Mise à l'enquête municipale-15.2022-RF 3221-CAMAC 210861-V2.1

Liste des Versions - Modifications

## Mise à l'enquête municipale-15.2022-RF 3221-CAMAC 210861-V2.1 Liste des Détails nouvelle implantation

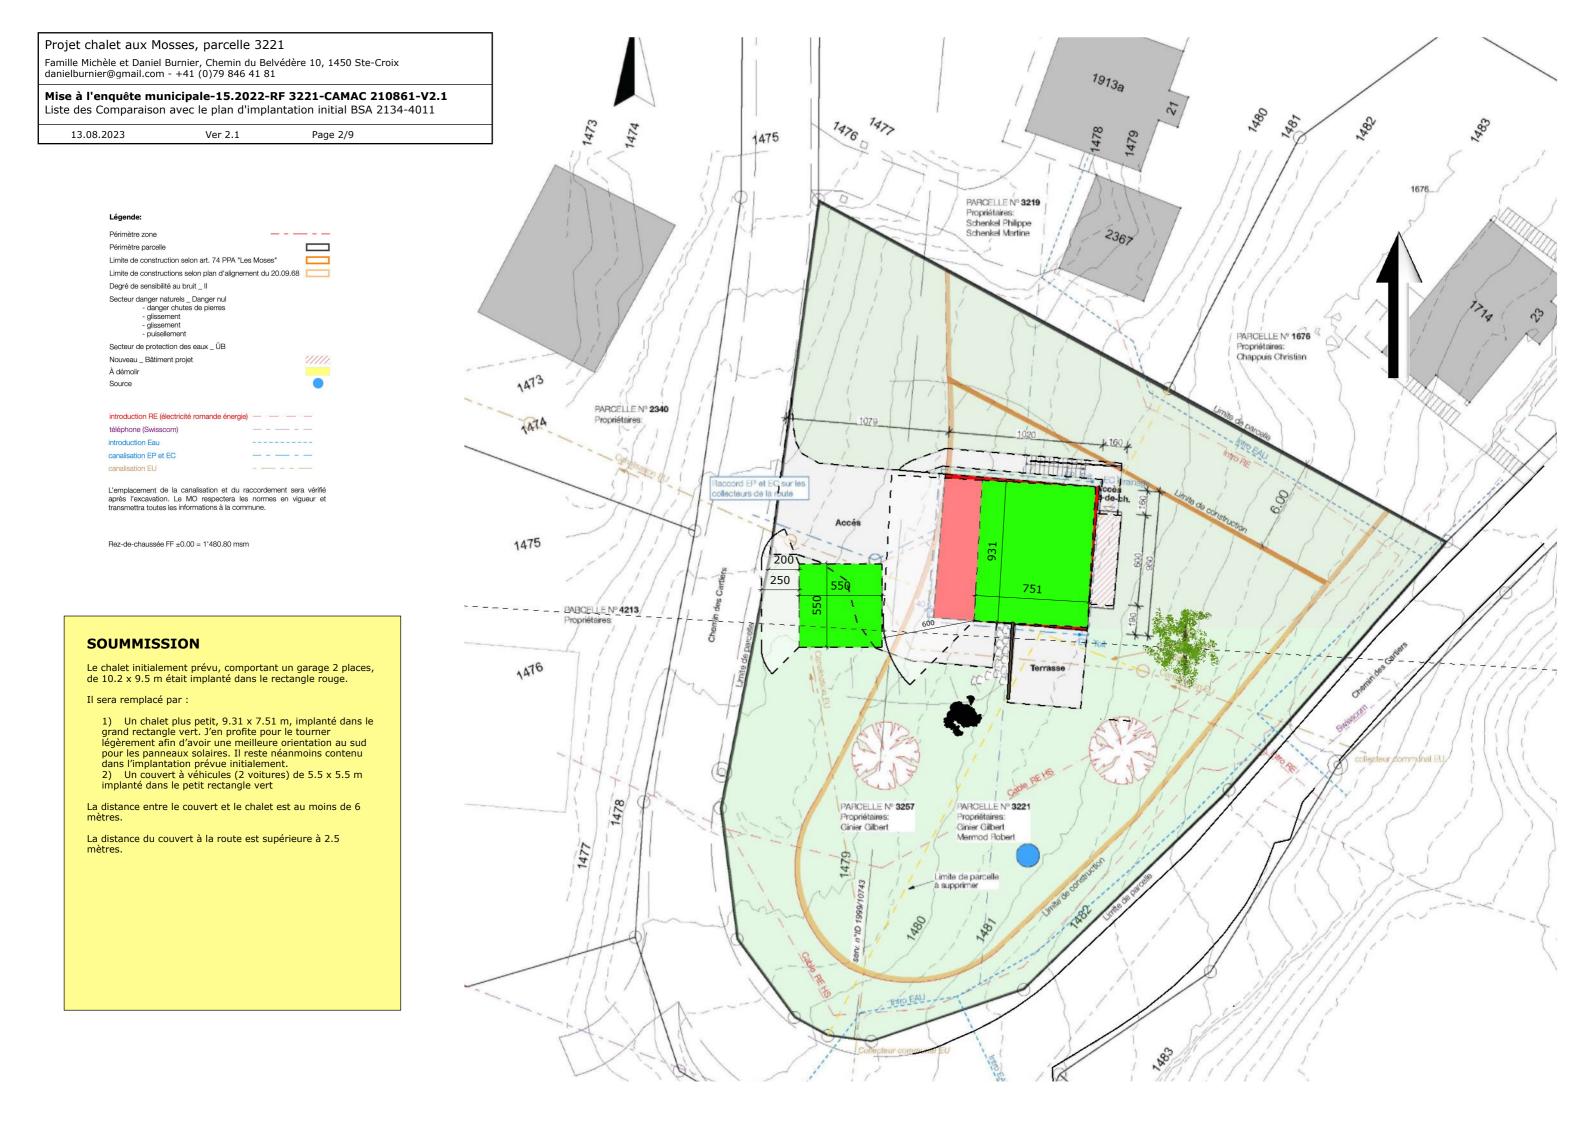
Afin de respecter le règlement du PPA de la commune, le sous-sol doit être un maximum enterré afin de ne pas être considéré dans le nombre d'étage max de 2, la surface au sol étant inférieur à 90 m². Les escaliers extérieurs ont donc débuté le plus à l'ouest possible. Il faudrait encore :

- mieux indiquer les limites du terrain naturel , terrain fini dans les coupes
- ajouter les fenêtres et volets manquants resoumettre cette version à Monsieur Dos Santos puis si acceptée, alors demander l'accord des voisins selon liste demandée.

Mise à l'enquête municipale-15.2022-RF 3221-CAMAC 210861-V2.1 Liste des Couvert à véhicules -

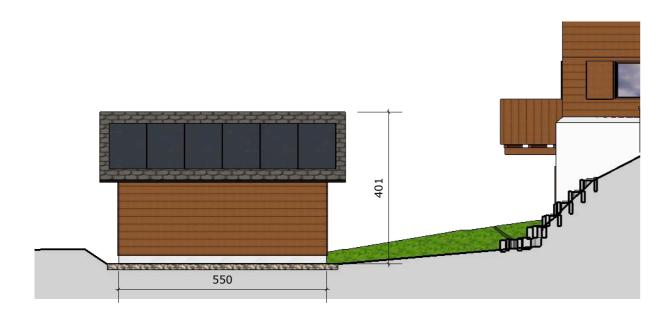
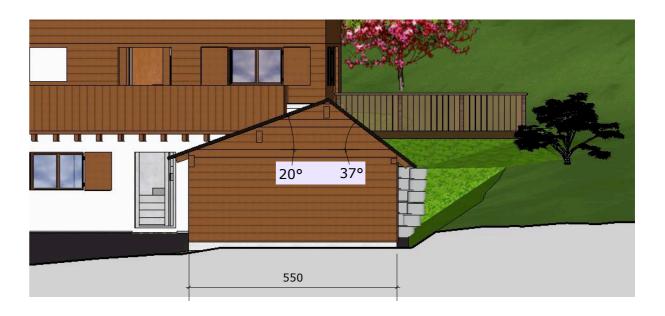
6 panneaux solaires photovoltaïques sont ajoutés au projet, sur la toiture sud du couvert car plus accessibles en hiver afin d'être déneigés. Afin de permettre un **meilleur rendement des panneaux photovoltaïques** l'inclinaison optimale du pan sud est de 37.5° alors que celle du pan nord est de 20°. Cela permet aussi de **minimiser la hauteur de la toiture** et **faciliter le déneigement**. Cette asymétrie des pans nécessite donc une dérogation au RPPA.

Une version symétrique des pans avec la pente maximale autorisée de 26°, serait 11 cm plus haute et le rendement des panneaux photovoltaïques serait réduit de 2.5 %.
